Läkarhuset Tranås
Vasagatan 1, 573 31 Tranås, Sverige

TD-avtalspart: Region Jönköpings län
 Inventering: 2021-09-07 (Vårdcentral)
 Vald inventeringsnivå: Standard plus
 Startad: 2021-09-07 12:25 av titti.eklund@rjl.se

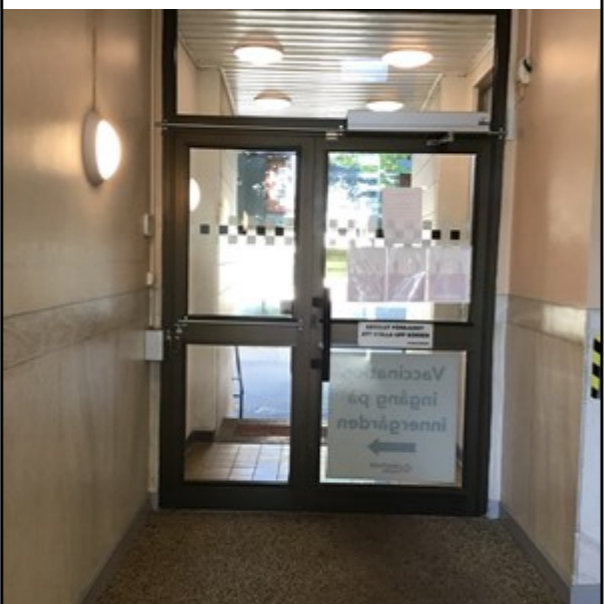
Ingång - Huvudingång / Yttre dörr / Yttre slagdörr / Dörren utifrån / Stor glasyta på dörren	Lägre placerad balk	Höjd över underlag	100	cm	
		Storlek (höjd)	15	mm	
	Flerfärgad markering för stående	Höjdplacering	150	cm	
		Markeringens storlek (höjd)	15	mm	
		Ljushetskontrast mellan färger (exakt mått)	0,70	NCS	
	Ljushetskontrast mellan markeringens färger	bra			
Ingång - Huvudingång / Yttre dörr / Yttre slagdörr / Dörren utifrån / Glasyta vid sidan av dörr	Lägre placerad balk	Höjd över underlag	100	cm	
		Storlek (höjd)	15	mm	
	Flerfärgad markering för stående	Höjdplacering	150	cm	
		Markeringens storlek (höjd)	15	mm	
		Ljushetskontrast mellan färger (exakt mått)	0,70	NCS	
	Ljushetskontrast mellan markeringens färger	bra			
Ingång - Huvudingång / Yttre dörr / Yttre slagdörr / Öppnande av dörr / Öppnande av dörr utifrån	Dörröppnare utanför dörr	Höjd på dörröppnarens undre kant	86	cm	
		Höjd på dörröppnarens övre kant	110	cm

Dörröppnarens placering från hinder	10	cm	
		Ljushetskontrast (exakt mått)	0,40	NCS	
		Dörröppnarens ljushetskontrast	bra		
		Passagetid	10	s	
					<p>Information om BBR:s byggregler: Dörröppnare ska placeras minst 70 cm, gärna 1 meter från hörn eller andra hinder. Dörröppnare ska finnas både utanför och innanför dörren.</p> <p>Anmärkning: Dörröppnaren på utsidan av dörren är placerad för nära hinder. Utrymmet vid dörröppnaren är trångt.</p>
				<p>Information om BBR:s byggregler: Rekommenderad tid är 15 sek om inte säkerhetssensor finns.</p> <p>Anmärkning: Passagetiden är för kort och säkerhetssensor saknas.</p>

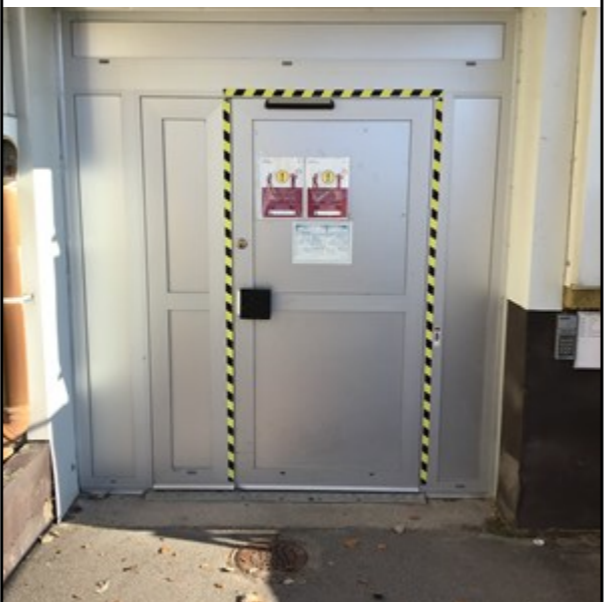
Ingång - från bakgården / Yttre dörr / Yttre slagdörr / Dörren utifrån	Dörrbredd		Dörröppningens fria bredd	93 cm	
	Tröskel		Tröskelhöjd från utsidan	30 mm	<p>Information om BBR:s byggregler: Trösklar ska undvikas. Om det måste finnas en tröskel i entrédörren ska den vara max 2 cm hög och avfasad. Hänsyn tas till branddörrar/utrymningsdörrar.</p> <p>Anmärkning: Tröskeln är något hög men avfasning finns både innanför och utanför dörren.</p>
			Vertikal tröskelhöjd från utsidan	0 mm	
			Avfasning från utsidan	svag lutning	
			Tröskelhöjd från insidan	30 mm	
			Vertikal tröskelhöjd från insidan	0 mm	
			Avfasning från insidan	svag lutning

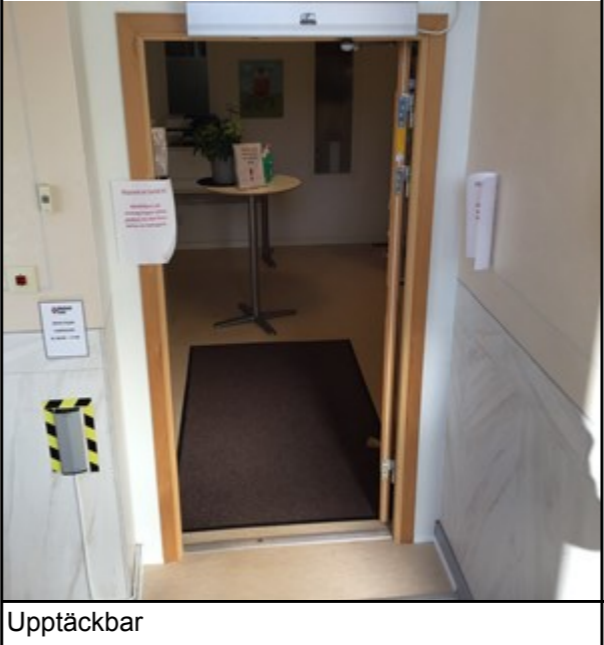
Passage / Trappa inomhus / Ledstång höger sida	En ledstång	Höjd	92	cm		
		Sträckning förbi nedersta delen		0	cm	<p>Information om BBR:s byggregler: Ledstången bör gå 30 cm förbi översta och nedersta trappsteget och förbi rampens/trappans början och slut och ändavslutningen bör vara utformad så att risk för att fastna med kläder minimeras.</p> <p>Anmärkning: Ledstång bör löpa förbi nedersta/översta trappsteget/rampen för att kunna vara ett stöd hela vägen i trappan/rampen.</p>
		Sträckning förbi översta delen		0	cm	<p>Information om BBR:s byggregler: Ledstången bör gå 30 cm förbi översta och nedersta trappsteget och förbi rampens/trappans början och slut och ändavslutningen bör vara utformad så att risk för att fastna med kläder minimeras.</p> <p>Anmärkning: Ledstång bör löpa förbi nedersta/översta trappsteget/rampen för att kunna vara ett stöd hela vägen i trappan/rampen.</p>
		Greppvänlig	ja

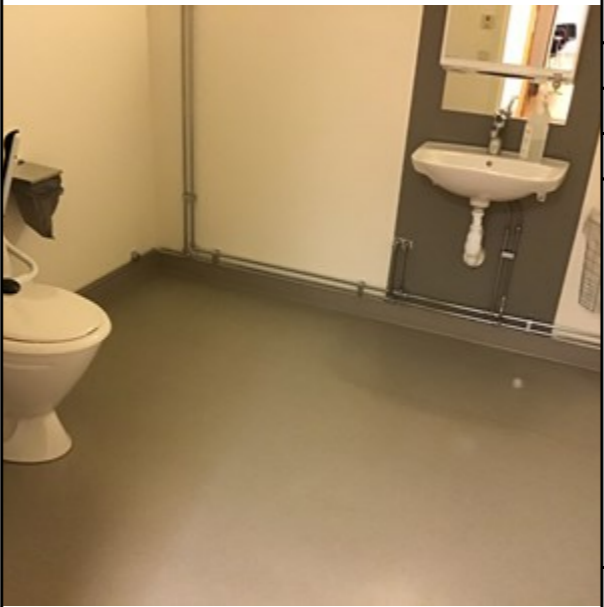
Receptionshall / Reception / Disk		Disk med fast höjd	Höjd på diskens lägsta del	80	cm	
		Längd på diskens lägsta del	110	cm		
		Fri höjd under diskens lägsta del	78	cm		
		Benutrymme på djupet	15	cm		
		Ljushetskontrast del av disk (exakt mått)	0	NCS	Information om BBR:s byggregler: Receptionsdisken ska vara lätt att upptäcka och kontrast mot omgivningen ska vara minst 0,40 NCS. Anmärkning: Receptionsdisken är svagt kontrastmarkerad.	
		Diskens ljushetskontrast	svag			
Receptionshall / Reception / Betalning / Kortläsare		Fast placerad	Höjd	80	cm	
		Kännbar punkt på 5:an	ja			
		Ljushetskontrast knapp mot panel (exakt mått)	0,40	NCS		
		Ljushetskontrast panel mot bakgrund (exakt mått)	0,40	NCS		
		Ljushetskontrast	bra			
Receptionshall / Reception / Betalning	Annat betalsätt	Alternativt sätt att betala	faktura, kontanter

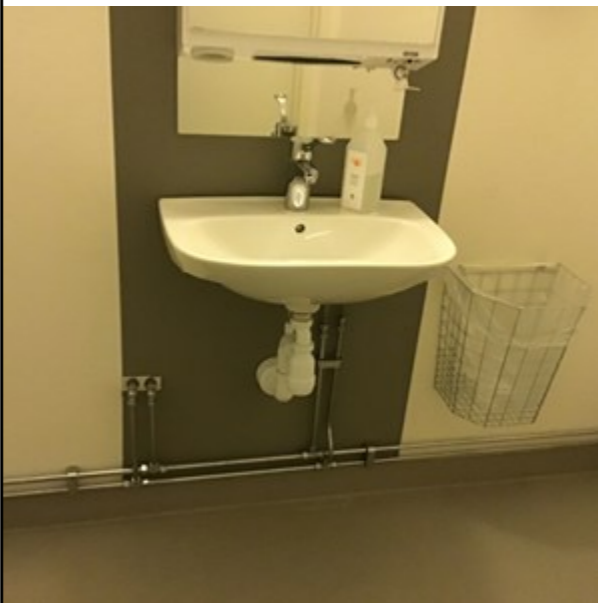
Stor toalett inomhus - Vid reception / Toalettstol / Armstöd / Två armstöd	Armstöd vänster sida sett framifrån	Typ	uppfällbart		
		Höjd	72	cm	
		Ljushetskontrast (exakt mått)	0,60	NCS	
		Ljushetskontrast	bra		
		När framför toalettstolens framkant	ja		
		Toalettpappershållare	saknas		Information om BBR:s byggregler: Det ska vara nära till pappershållare på båda sidor om toalettstolen, kan gärna sitta på armstöden och bör kunna hanteras med en hand. Anmärkning: Toalettpappershållare saknas på armstödet.
		Avstånd mellan armstöd	Bredd mellan armstödens centrum	55	cm
	Armstöd höger sida sett framifrån	Typ	uppfällbart		
		Höjd	72	cm	
		Ljushetskontrast (exakt mått)	0,70	NCS	
		Ljushetskontrast	bra		
		När framför toalettstolens framkant	ja		
		Toalettpappershållare	saknas		Information om BBR:s byggregler: Det ska vara nära till pappershållare på båda sidor om toalettstolen, kan gärna sitta på armstöden och bör kunna hanteras med en hand. Anmärkning: Toalettpappershållare saknas på armstödet.
